SOLICITATION AMENDMENT

Title - Sujet Manufacture, Wooden Floating Docks	
Solicitation No. - N° de l'invitation F3731-160150/A	Amendment No. - N° modif. 002
Client Reference No. - N° de référence du client F3731-160150	Date 2016-12-06
GETS Reference No. - N° de référence de SEAG PW-\$BAL-001-16949	
File No. - N° de dossier BAP-6-39284 (001)	CCC No./N° CCC - FMS No./N° VME
Solicitation Closes - L'invitation prend fin at - à 02:00 PM on - le 2016-12-14	Time Zone Fuseau horaire Heure Normale du l'Est HNE
F.O.B. - F.A.B. Plant-Usine: <input type="checkbox"/> Destination: <input checked="" type="checkbox"/> Other-Autre: <input type="checkbox"/>	
Address Enquiries to: - Adresser toutes questions à: Tremblay, Marial	Buyer Id - Id de l'acheteur bal001
Telephone No. - N° de téléphone (418) 677-4000 (4159)	FAX No. - N° de FAX () -
Destination - of Goods, Services, and Construction: Destination - des biens, services et construction: Havre de Grande-Rivière Gaspésie (Québec) G0C 1V0 / Fishing Harbour of Grande-Riviere Gaspesia, Quebec, Canada

Grande-Rivière – Fabrication de pontons / Manufacture of floating docks

Modification technique #1

Feuille 02/02 – Détail système d'attache standard

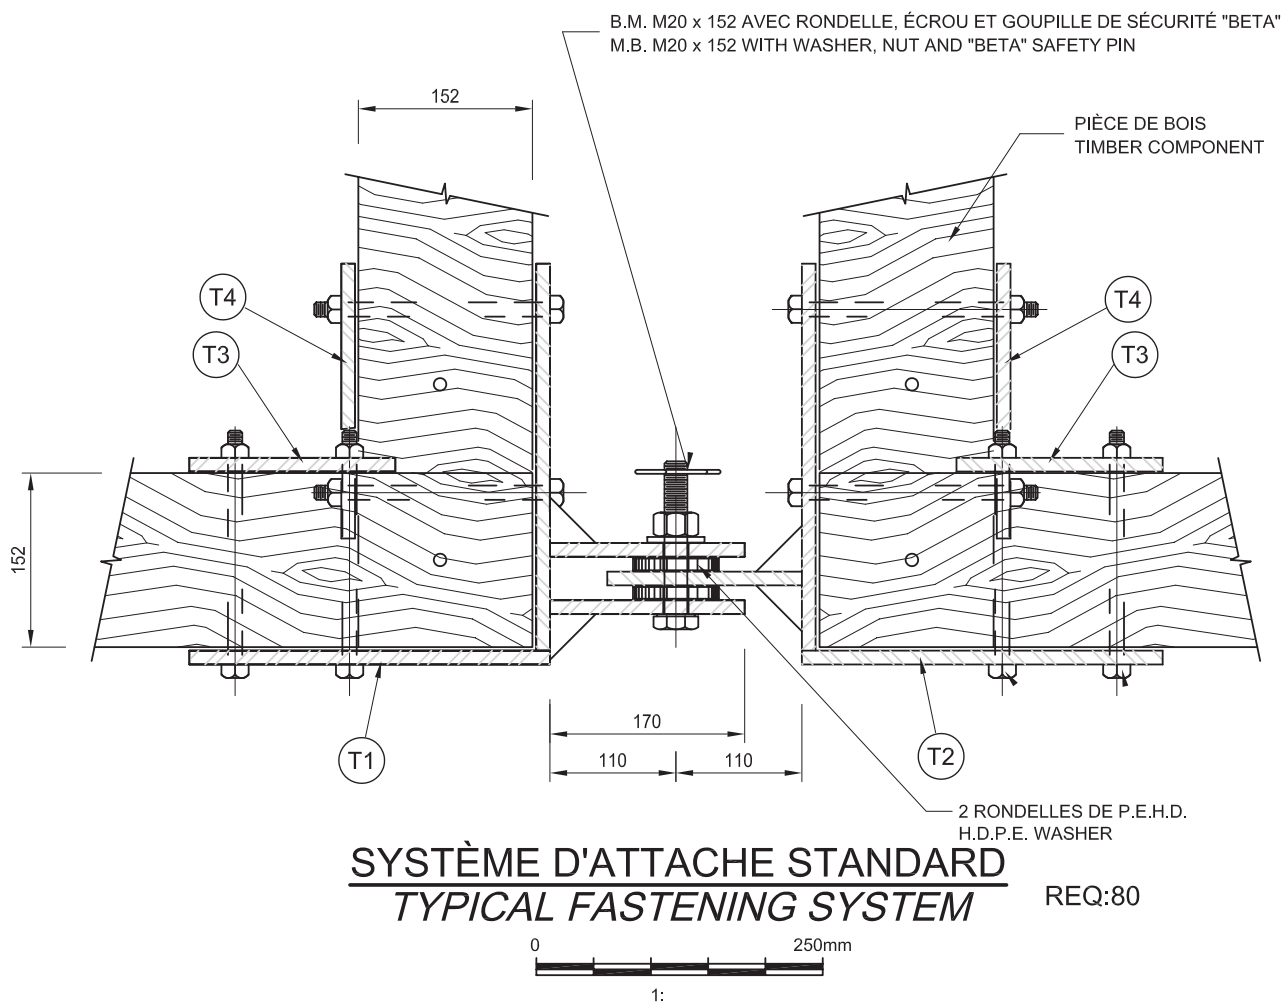
Une modification a été apportée afin de remplacer le contre-écrou par une goupille de sécurité de type BETA. Se référer à la page suivante

A modification have been made in order to replace locknut with a BETA safety pin. Refer to next page.

Answer 2: Yes, the fastening system shall be installed on floating docks. Bolts, HDPE washers, nut and Beta safety pin shall be supplied to fix 40 floating docks. See technical modification #1 of drawings in attachment to this document.
